Modulo per la presentazione delle osservazioni per i piani/programmi/progetti sottoposti a procedimenti di valutazione ambientale di competenza statale

ID: CRD. PROC. (ID_VIP/IDMATTM): 10844

TESTO DELLE OSSERVAZIONI

ALLEGATO alle OSSERVAZIONI all' IMPIANTO EOLICO denominato REMPILLO nel COMUNE di PITIGLIANO (GR). Composto da n. 5 immagini e n. 5 pagine

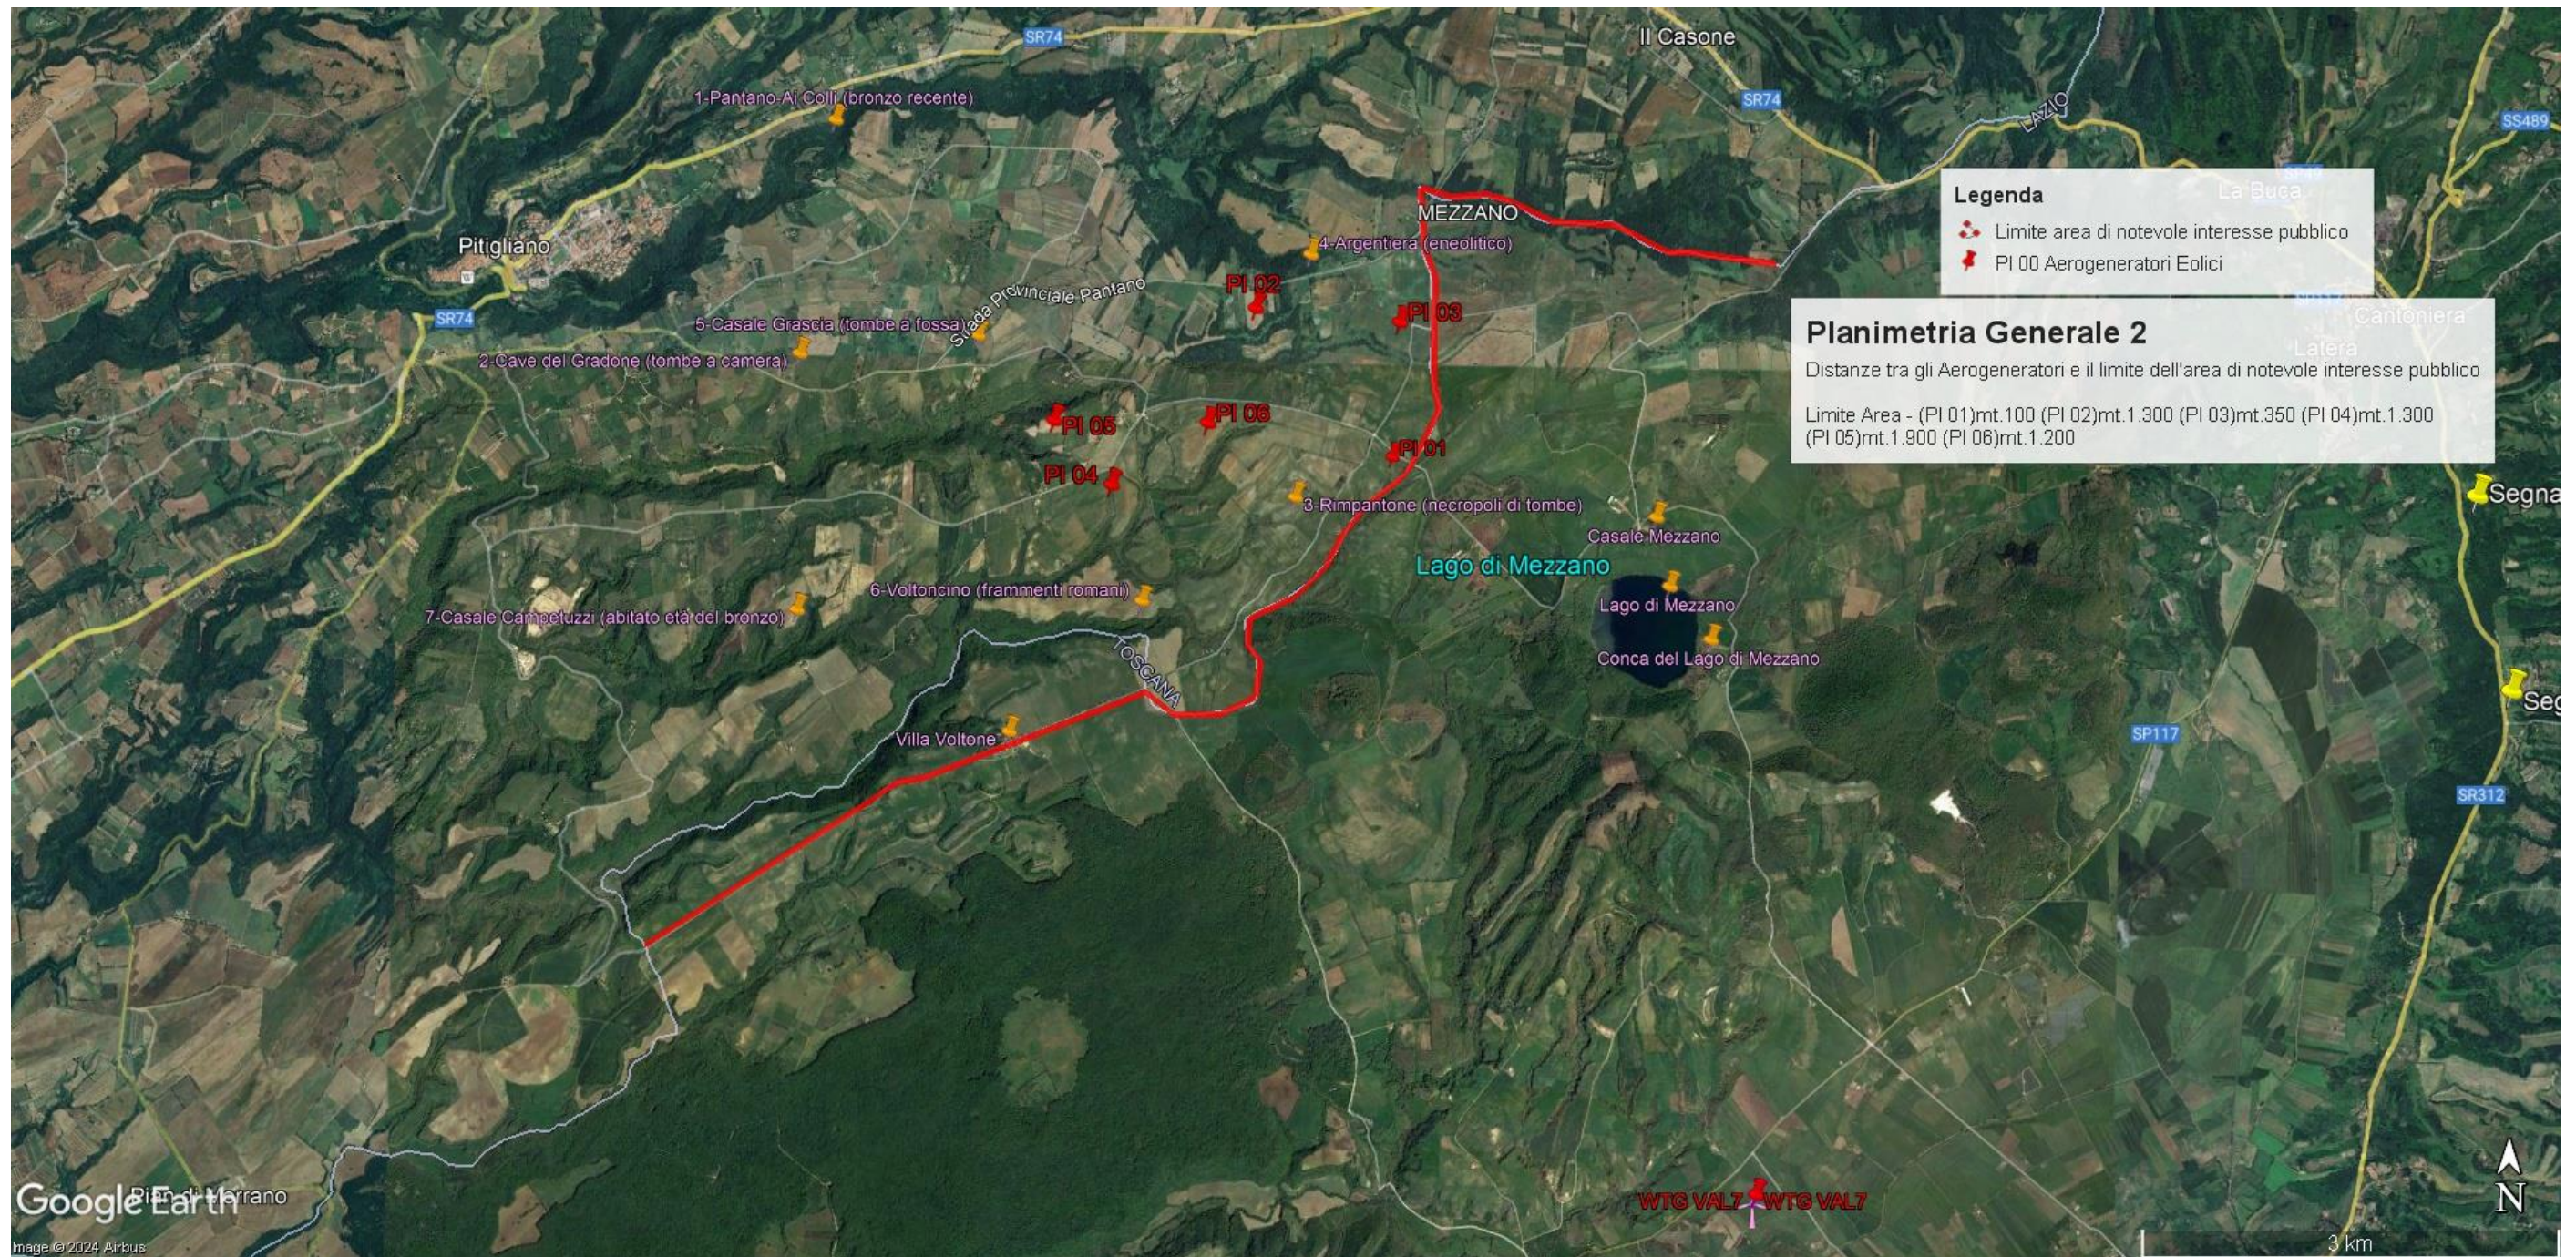
In sintesi, visti l'art. 20 comma 8 lettera c) quater del D.Lgs n 199/2021 e le Linee guida nazionali appena citate, considerato l'enorme impatto dell'impianto eolico industriale denominato "Rempillo" sulla zona paesaggistica di notevole interesse pubblico ben individuata nelle immagini n.1 e n. 2 e sui

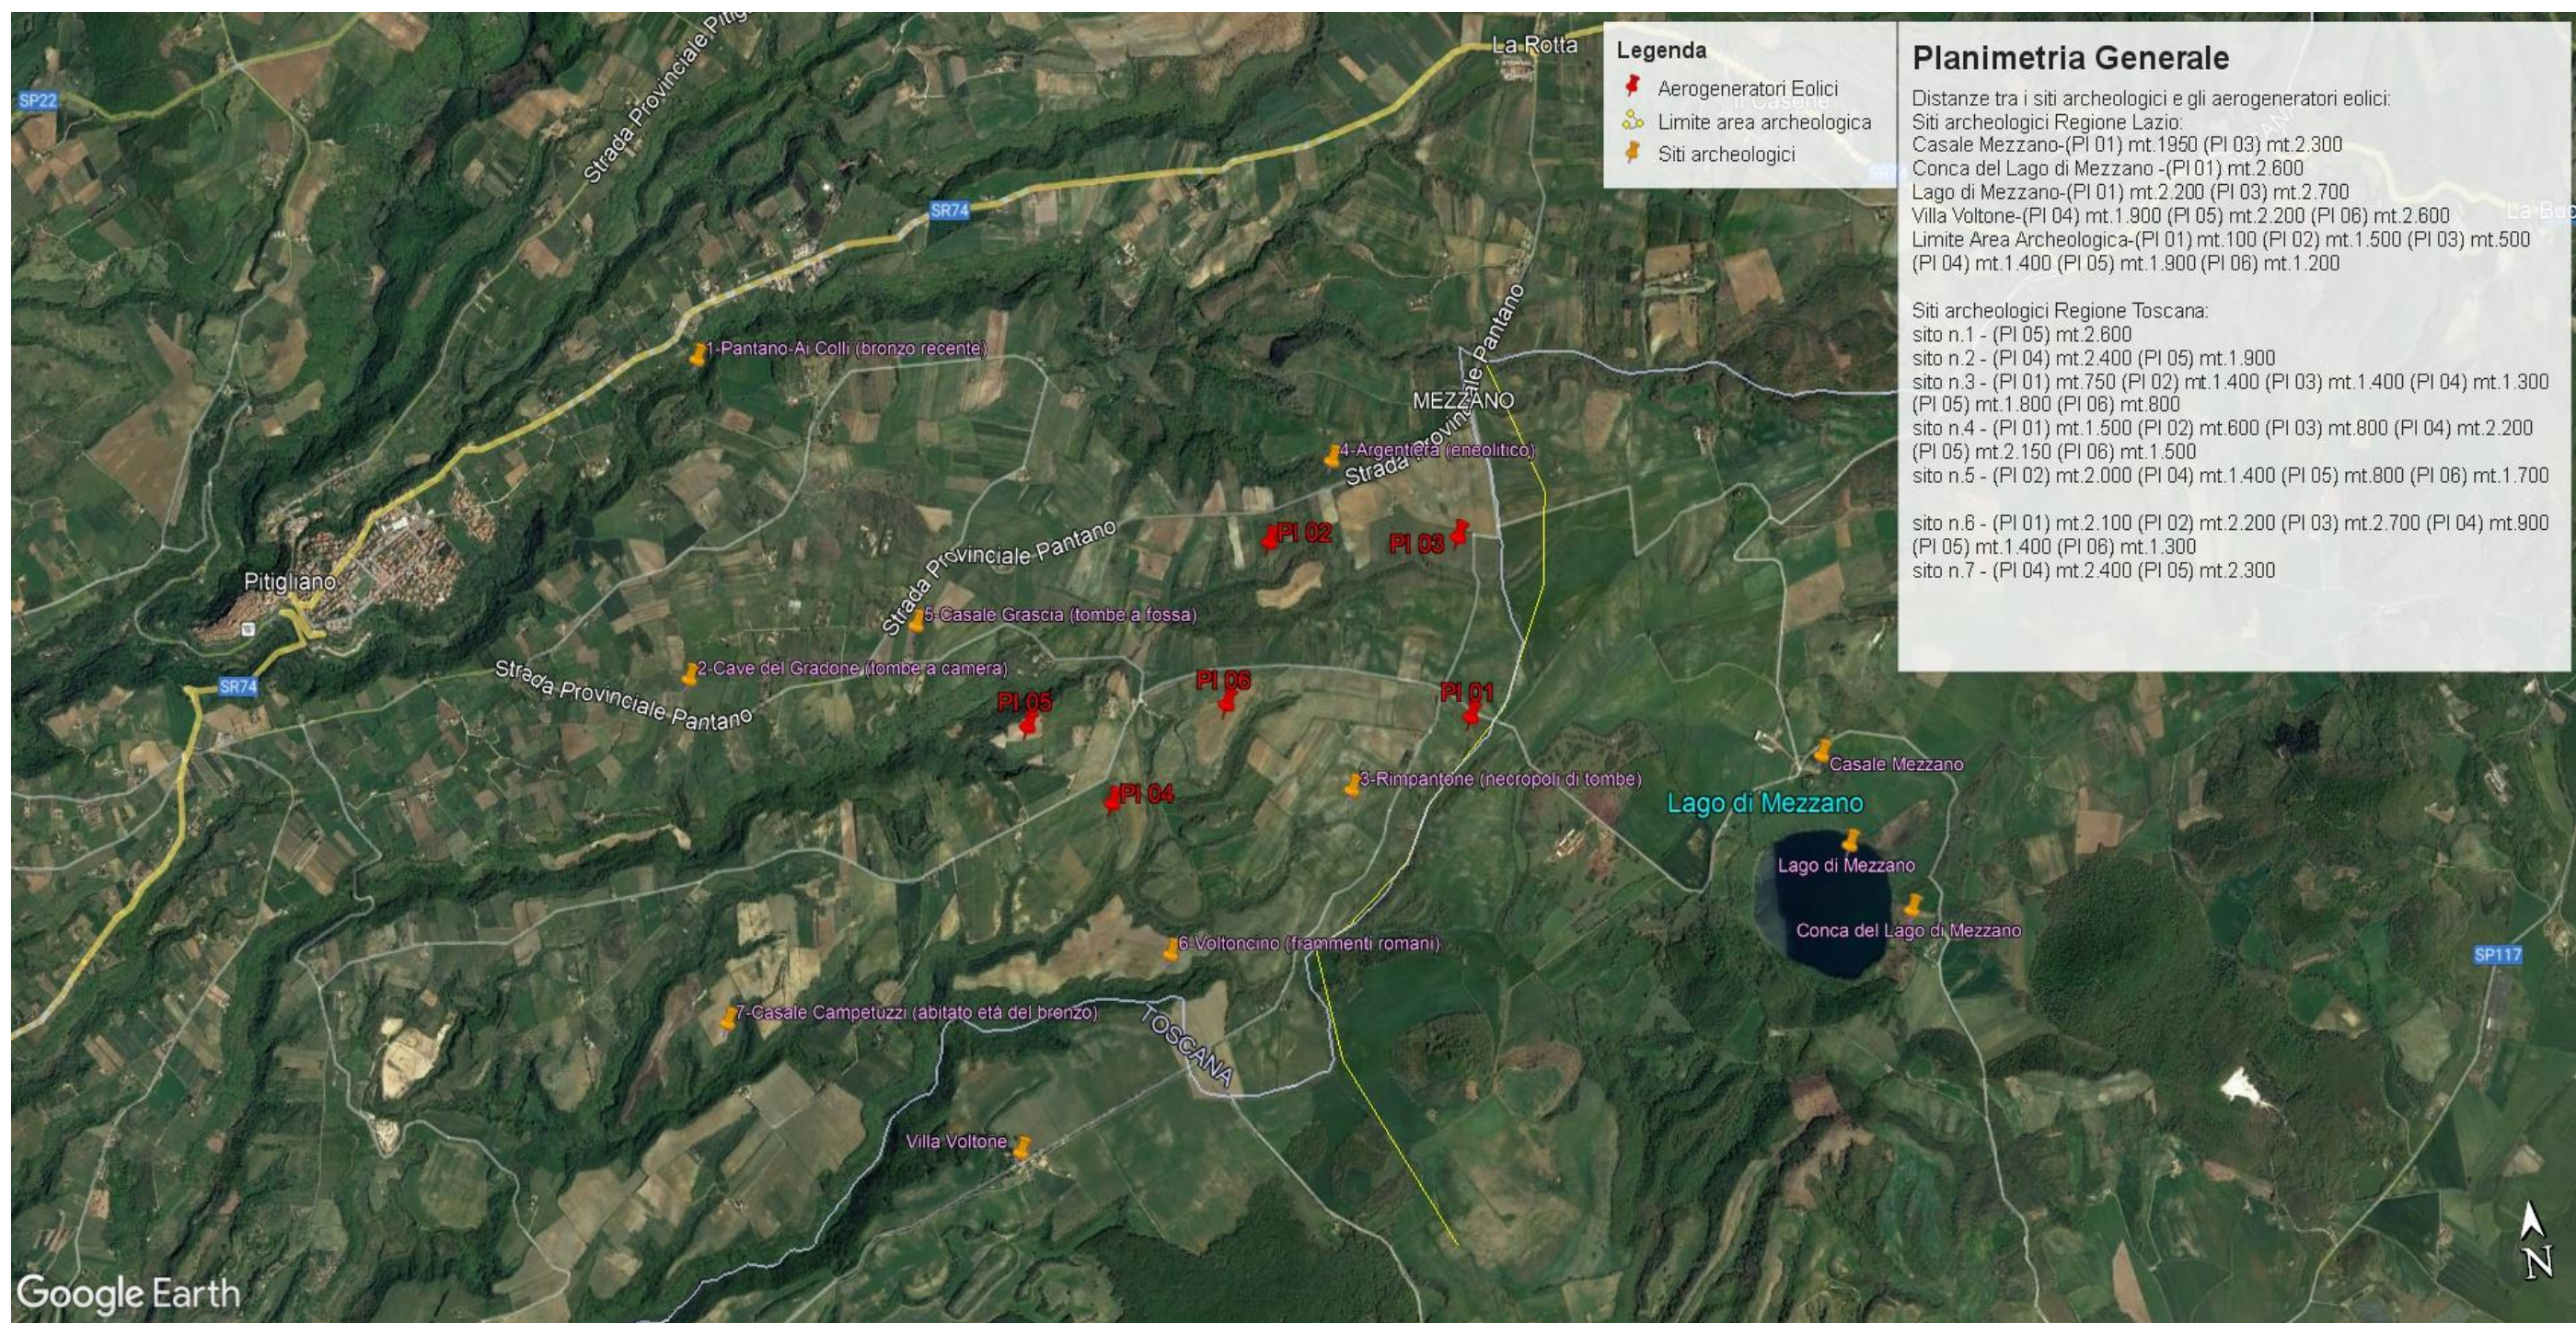
Beni Culturali evidenziati nell'immagine n. 3 dell'Allegato alle presenti Osservazioni, per la collocazione delle pale P04 e P05 direttamente all'interno del perimetro di un'area archeologica e per gli impatti anche sull'area intermedia e vasta dei pregiati territori laziali della Tuscia settentrionale e in particolare di quelli del pitiglianese ricco di emergenze agricole, naturalistiche, storiche e archeologiche del periodo etrusco ma non solo, si chiede che venga negata l'autorizzazione all'insediamento dell'impianto eolico denominato "Rempillo".

Immagine n. 4 Situazione di saturazione da impianti FER nella provincia di Viterbo. Non sono riportati gli impianti fotovoltaici e agrivoltaici che hanno inciso per buona parte nel cumulo di impianti FER per superare già nel 2023 gli obiettivi del PNIEC assegnati alla Regione Lazio per il 20230.

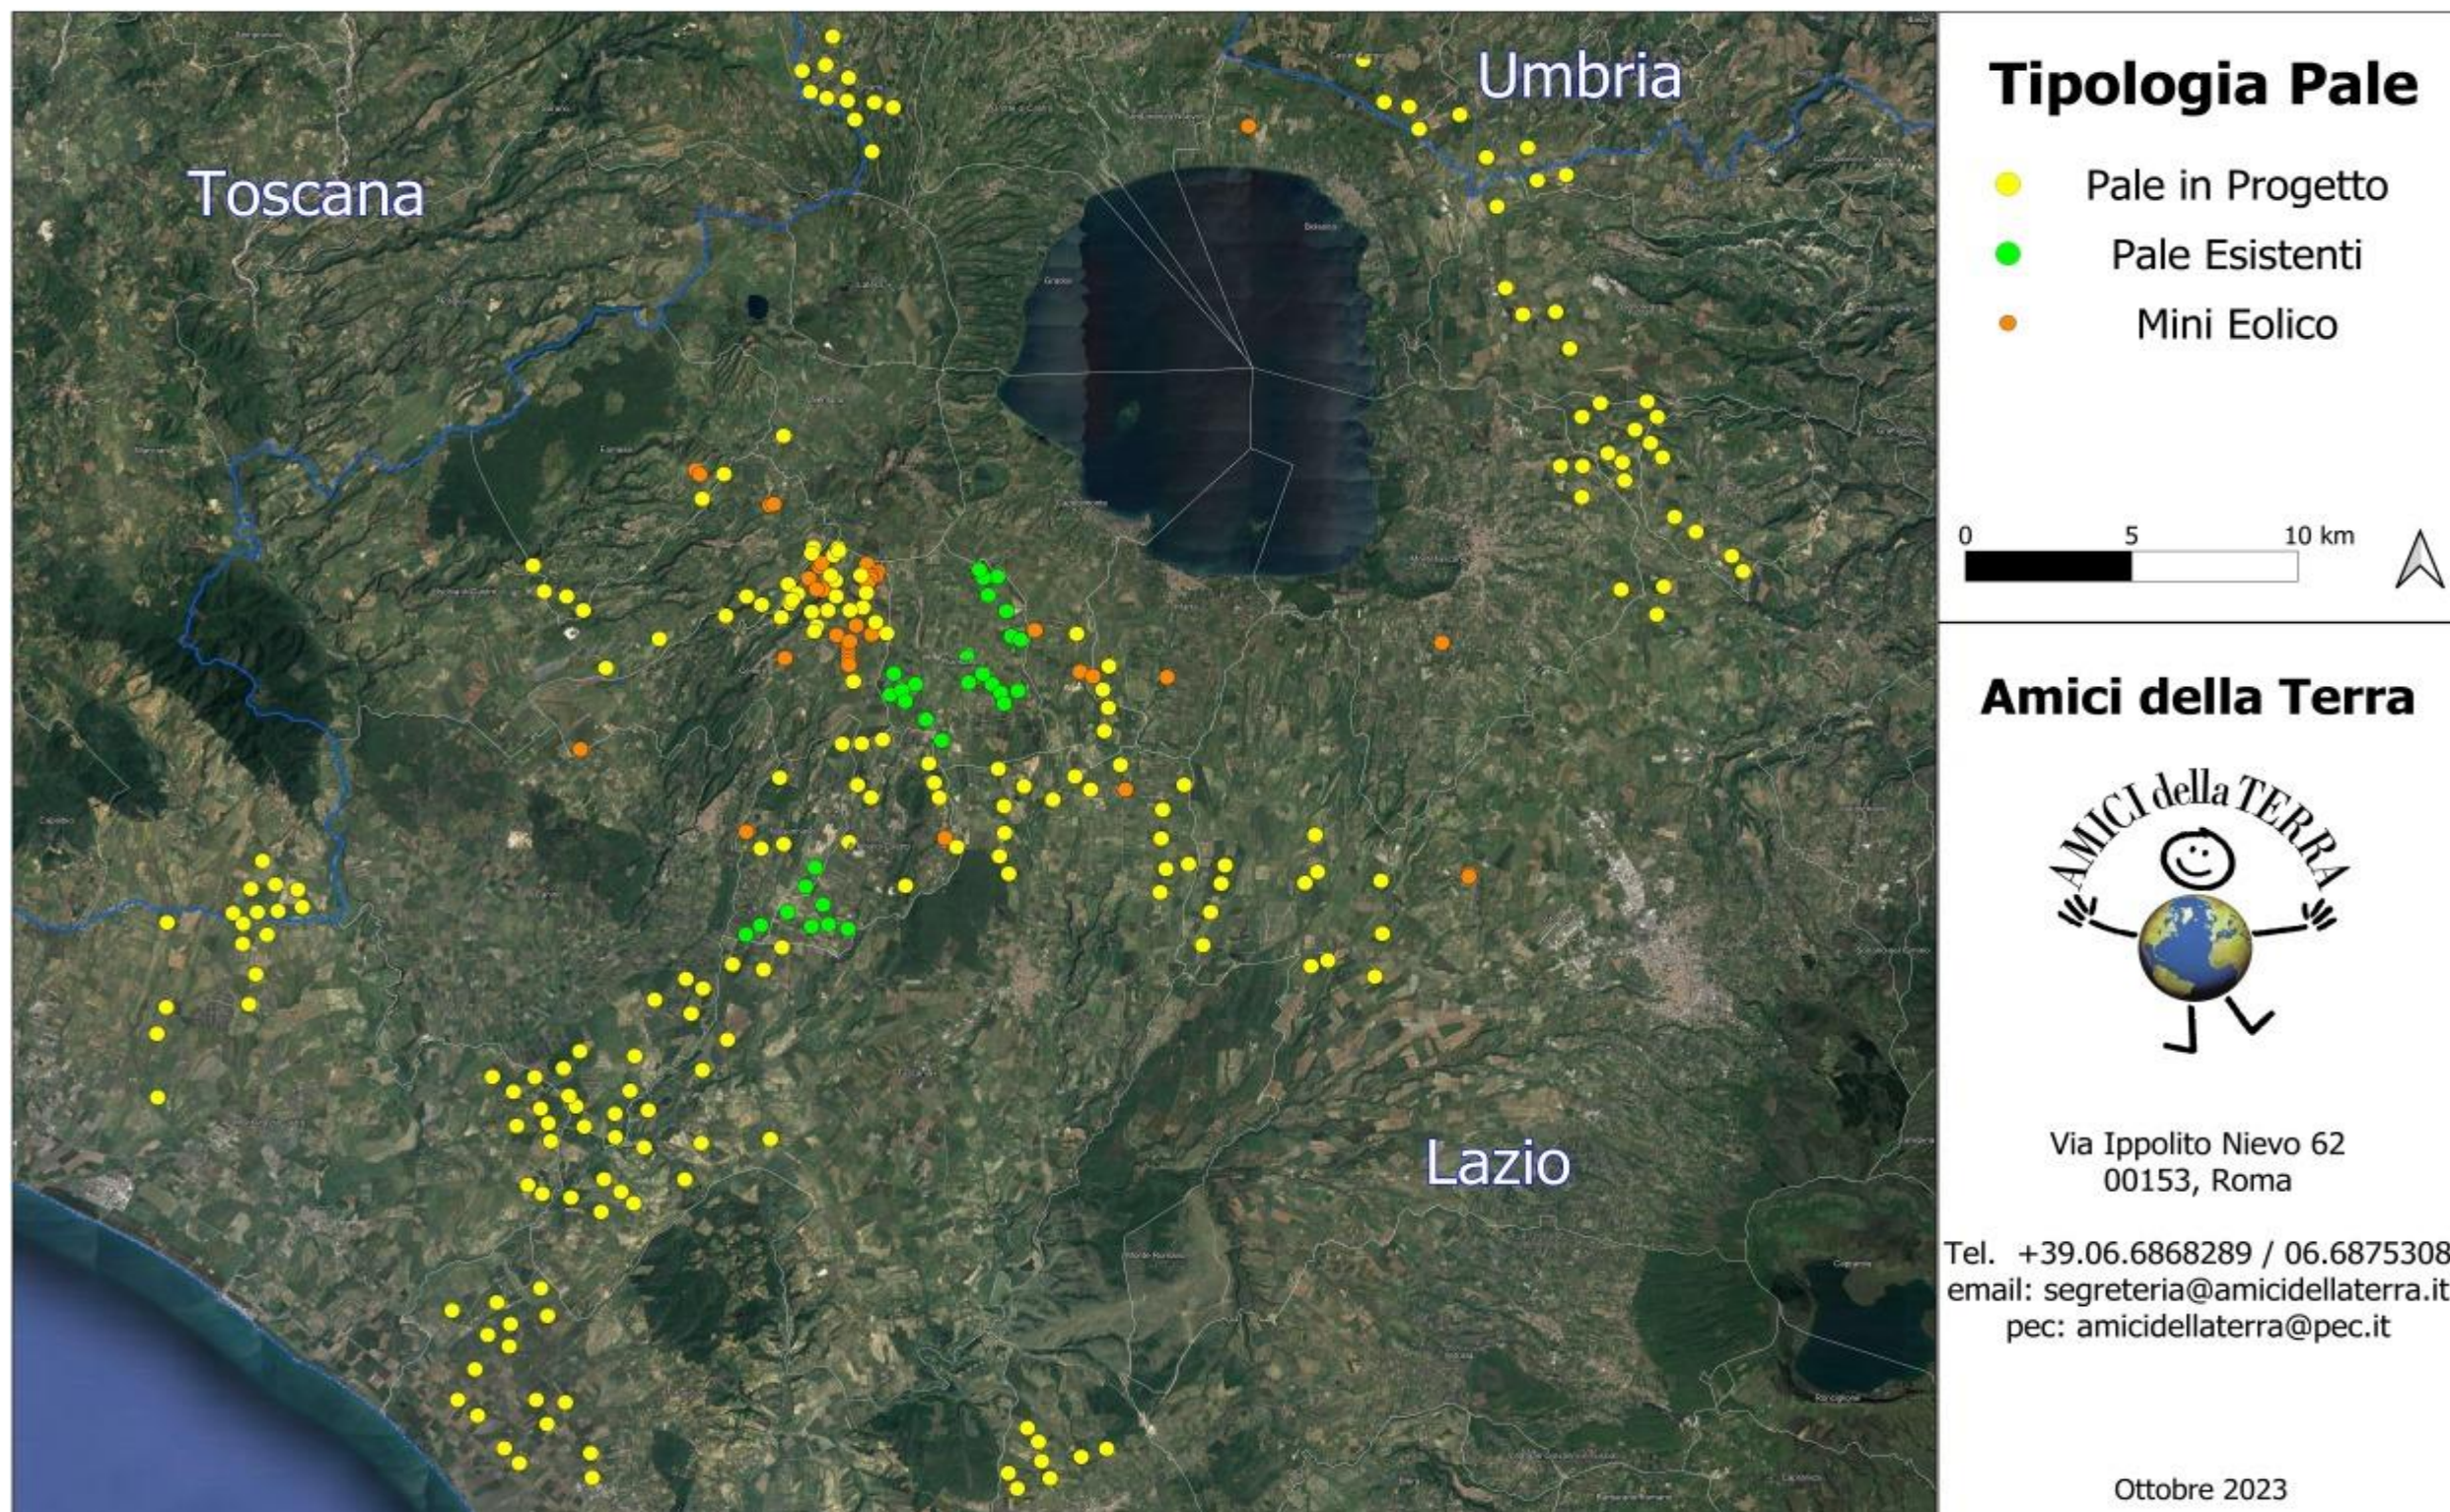
Quindi anche la Regione come Ente deputato dalla normativa nazionale a legiferare sulle aree idonee e non idonee si è espressa riguardo al fatto che abbia assolto ai doveri e alle quote stabilite dal PNIEC e in ambito regionale la provincia di Viterbo è stata quella con il più alto tasso di impianti FER tra tutte e quindi ormai satura ed il cumulo degli impianti FER installati, autorizzati e in progetto rappresenta una **elevata criticità per la sostenibilità ambientale di ulteriori eventuali iniziative.** L'impianto eolico “Rempillo” pur essendo “esterno al confine provinciale e regionale ma nelle sue immediate vicinanze (a soli 100 metri i primi due aerogeneratori) oltre ad impattare sul territorio e sulle economie di tre Comuni del Lazio (Farnese, Valentano e Latera) si trova nelle fasce di rispetto dei Beni di notevole interesse pubblico come si è evidenziate nelle Osservazioni nn. 1 e 2 e crea anche degli impatti negativi anche sui beni naturalistici come verrà dettagliato nell'Osservazione n. 4. Inoltre andrebbe a sommarsi al già enorme cumulo di impianti eolici e fotovoltaici e geotermici che già creano una elevata criticità ambientale nella provincia di Viterbo e interferiscono anche con il territorio toscano come si può vedere dalle immagini nn. 4 e 5
